Avis délibéré de la Mission Régionale d'Autorité environnementale de Nouvelle-Aquitaine sur le projet de parc photovoltaïque au sol au lieu-dit *Debot* à Cavignac (33)

n°MRAe 2021APNA145

dossier P-2021-11728

Localisation du projet : commune de Cavignac (33)
Maître(s) d'ouvrage(s) : société KRONOSOL SARL 15
Avis émis à la demande de l'Autorité décisionnaire : la préfète de la Gironde
en date du : 18 octobre 2021
dans le cadre de la procédure d'autorisation : permis de construire
L'agence régionale de santé, et la préfète de département au titre de ses attributions dans le domaine de l'environnement, ayant été consultées.

Figures n°1 et 2 – Localisation du projet et des aires d'étude (source : pages 36 et 38 de l'étude d'impact¹)

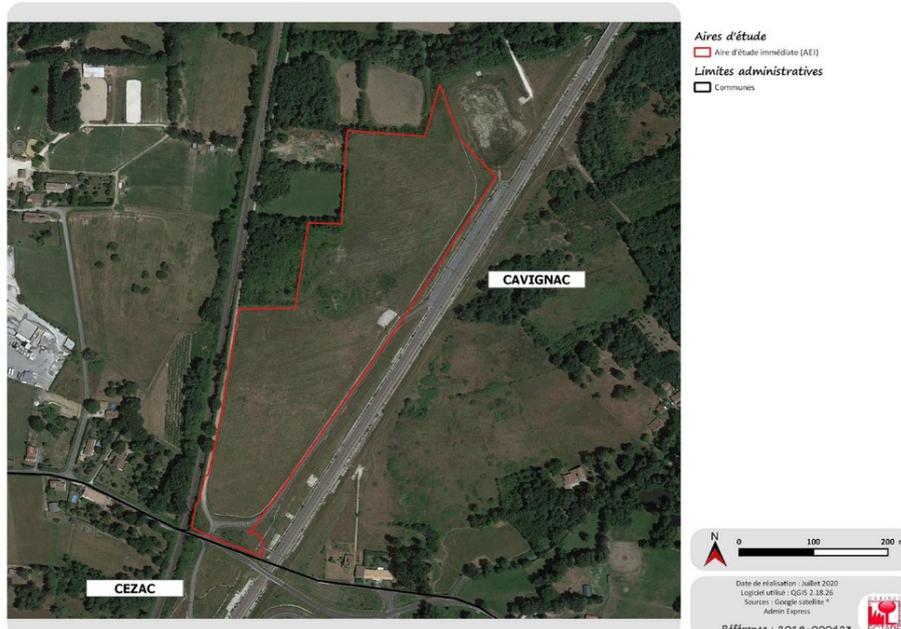
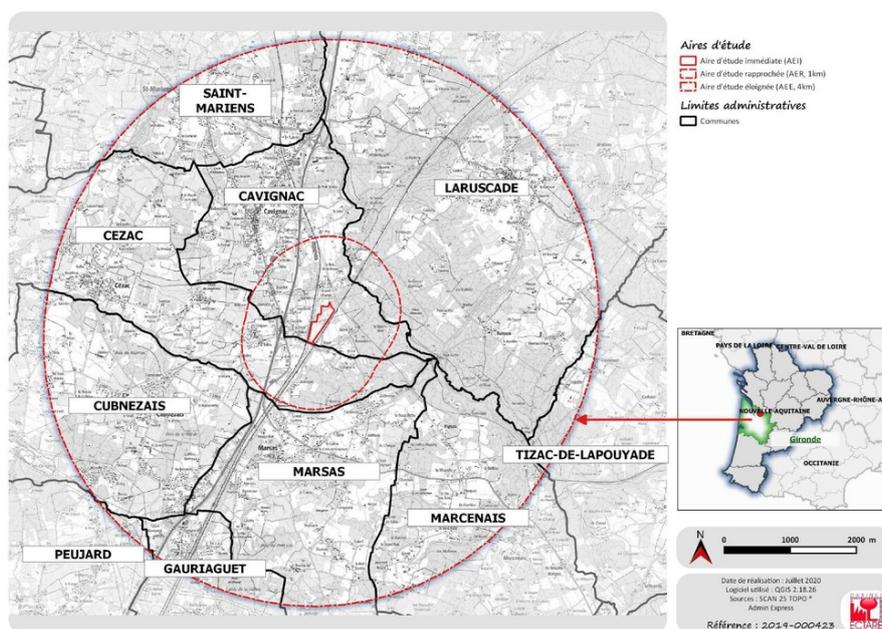
Trois aires d'étude ont été retenues pour établir l'état initial du site du projet et de son environnement (voir représentation des aires d'étude sur les figures n°1 et 2 du présent avis ci-avant) :

- l'aire d'étude immédiate (AEI), d'une surface de 9,2 ha, représentant l'aire d'implantation potentielle du projet (c'est-à-dire les terrains de délaissés ferroviaires), qui pourra être appelée « site d'étude » également dans le reste de l'avis ;
- l'aire d'étude rapprochée (AER), s'étendant dans un rayon de 1 km autour de l'AEI, représentant 482,6 ha, permettant d'analyser l'environnement proche du site d'étude et ses interactions avec les éléments environnants ;
- l'aire d'étude éloignée (AEE), s'étendant dans un rayon de 4 km autour de l'AEI, représentant 5 665 ha, permettant en particulier d'examiner les thématiques relatives au paysage et au patrimoine naturel.

Figure n°5 – Cartographie des zones humides (source dossier : page 105)

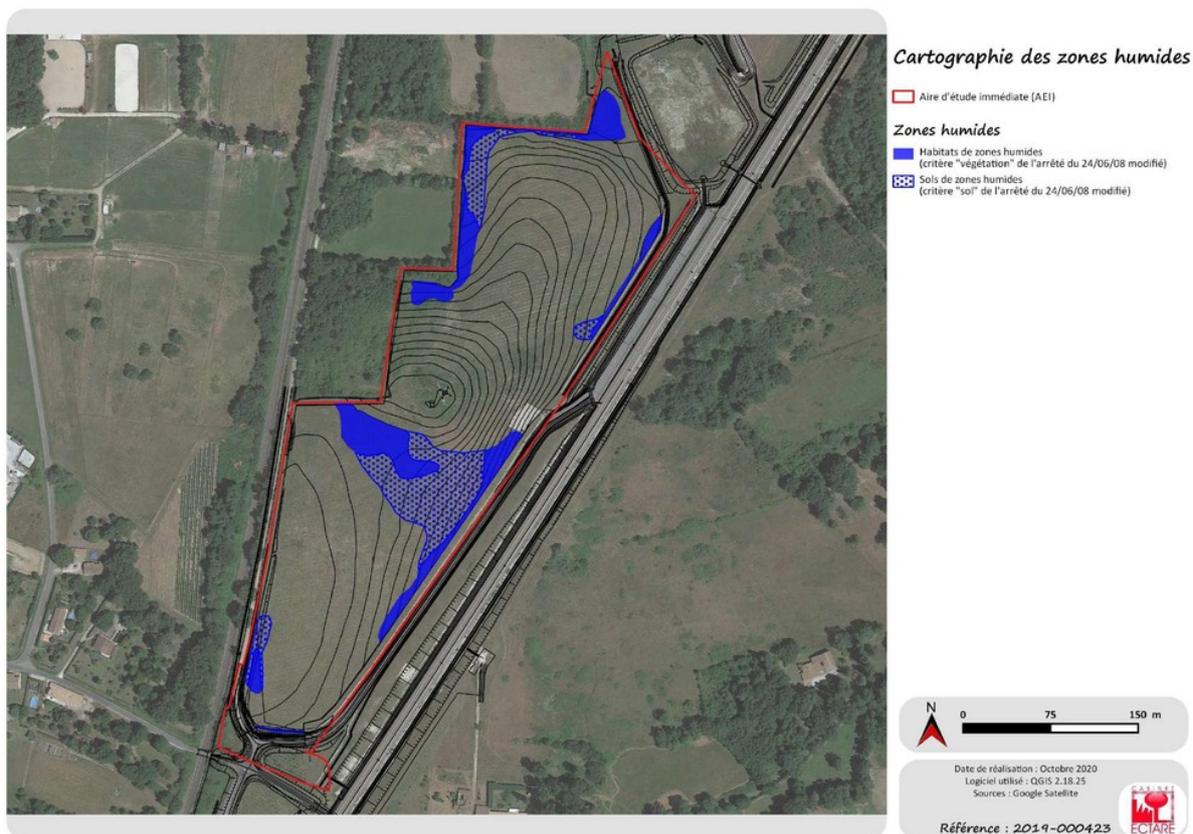
Trois habitats ont été évalués comme humides sur la base du critère floristique (habitats caractéristiques de zones humides et recouvrement par des espèces hygrophiles sur plus de 50 % de la surface lors des inventaires de terrain, page 87). Il s'agit des trois habitats de type friches et prairies humides, représentant 0,97 ha. Les 20 sondages pédologiques réalisés le 12/10/20 (localisation page 90) ont permis d'identifier 0,75 ha de zones humides supplémentaires, soit au total 1,72 ha de zones humides recensés au sein de l'AEI. Les zones humides recensées au sein de l'AEI sont représentées sur la figure n°5 ci-après.

La MRAe relève que les *Tonsures pionnières argilicoles à trèfle à feuilles étroites* sont des habitats caractéristiques de zones humides hygrophiles : les surfaces correspondantes devraient être définies comme des zones humides malgré une couverture par des espèces hygrophiles inférieure à 50 %, ce critère ne s'appliquant qu'aux habitats caractéristiques de zones humides *Pro parte*.

Sauf démonstration inverse, l'AEI comporte ainsi environ 600 m² supplémentaires de zones humides par rapport aux surfaces recensées dans le dossier.

La MRAe recommande au maître d'ouvrage de confirmer les conclusions de l'étude d'impact sur les impacts du projet concernant les zones humides en prenant en compte les impacts sur les *Tonsures pionnières argilicoles à trèfle à feuilles étroites*.
